工程量清单编制说明

工程名称：碑林区幼儿园儿童厨房加固工程

碑林区幼儿园厨房加固工程图纸问题

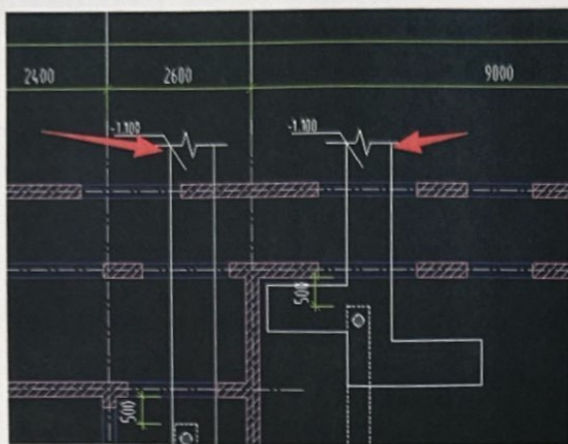
3. 请问盖板是按45页还是60页的做法做?

3. 靠墙地沟沟壁距墙边或柱边均为150mm, 图中未注明地沟宽为

回复: 按45页的

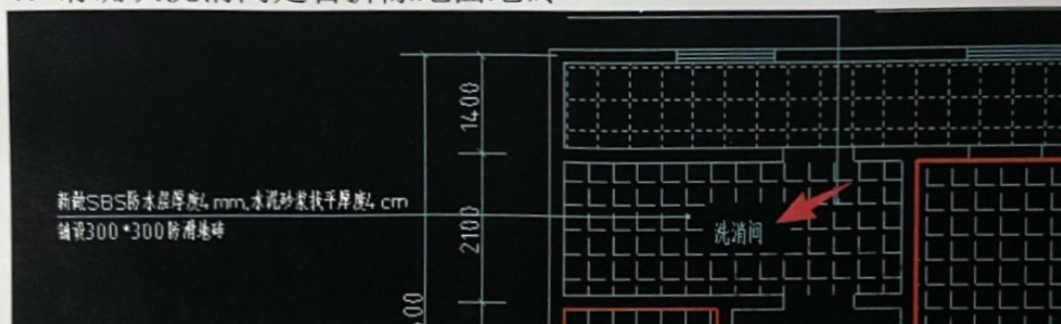
8. 请提供恢复外墙涂料的具体做法材质。

除裂缝位置两侧墙体、裂缝两侧各500mm宽粉刷层直至砌体表面,清理墙体表面浮尘,润湿墙体表面;

I类水泥基灌浆料对裂缝进行灌缝处理;

墙体两侧表面用高延性混凝土(约15mm厚)进行加固处理;墙体表面干燥后,恢复墙体表面装饰(内墙墙漆、外墙涂料)。

回复:按真石漆做

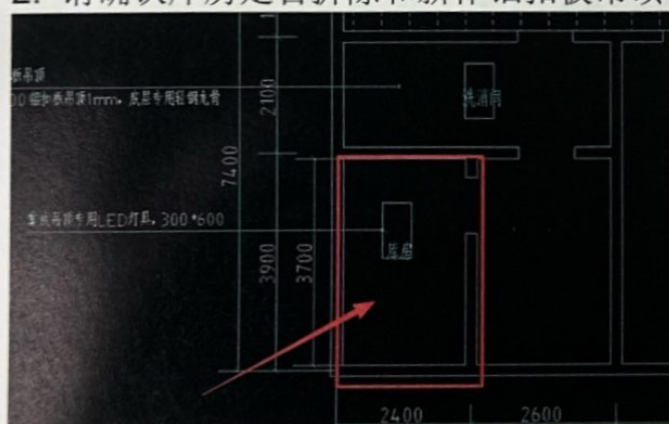
1. 请确认洗消间是否拆除地面地砖?

回复:装饰-01图纸阴影部分均需拆除地面地砖后新做。

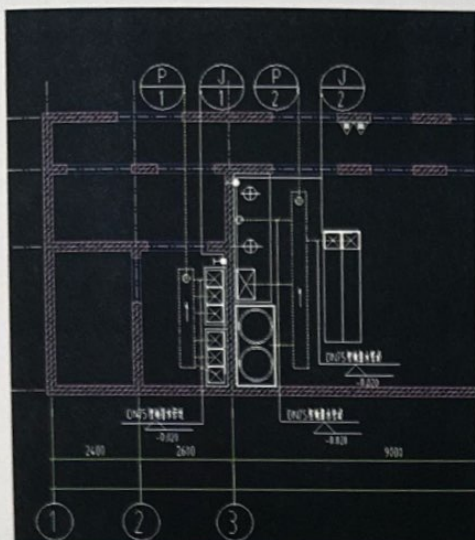
2. 请确认库房是否拆除和新作铝扣板吊顶?

回复:无。

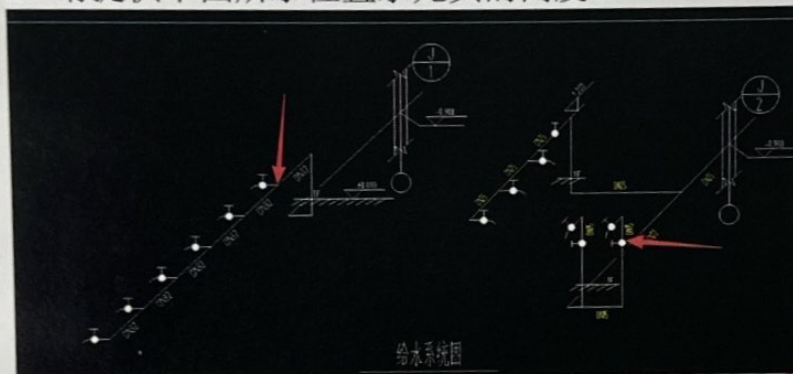
1. 请在平面图中标注各个给排水管道规格。

回复：按系统图规格

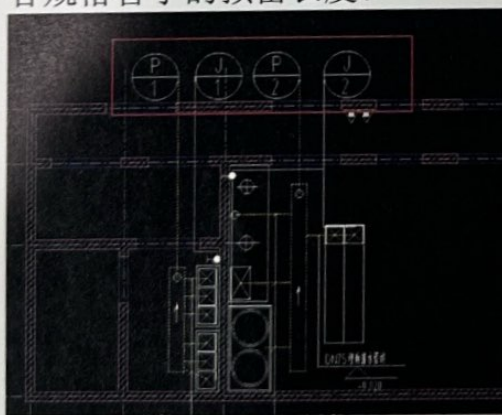
2. 请提供下图所示位置水龙头的高度。

回复;都是1.2m

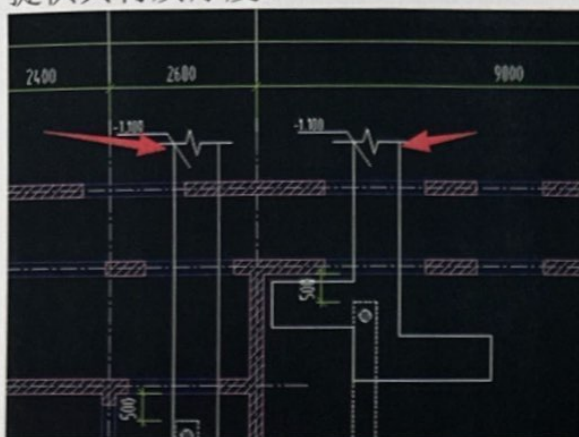
5. 请问给排水的管道长度是否只计到图示端头处。如不是，请提供各规格管子的预留长度。

回复：算到外墙后再加预留1m。

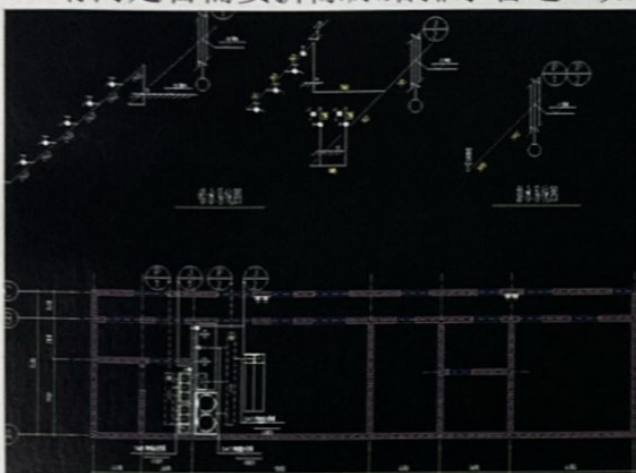
6. 请问地沟出室外5m后，室外地面是否需要破除和恢复？如需要请提供其材质厚度。

回复：素土回填后做100mm的C25素混凝土地面
